Beskrivelse RIBr.

Takoverbygg over aggregat og dieseltank løses som beskrevet da avstanden til annen branncelle er mindre enn 8 meter.

Eksempel på EI 60 A

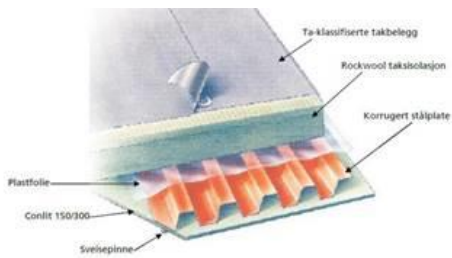
Det skal monteres opp Lecavegg mot glassbygget.

Følgende løsning skal utføres, (jf. Figur under) hvor taket utføres med brannklassifisering REI 60?

Brannbeskyttelse av korrugert stålpladetak foretas på brannekspont side med Conlit 150/300 og sikrer nødvendig stabilitet, slik at taket ikke raser sammen før det har gått minimum 1 time.
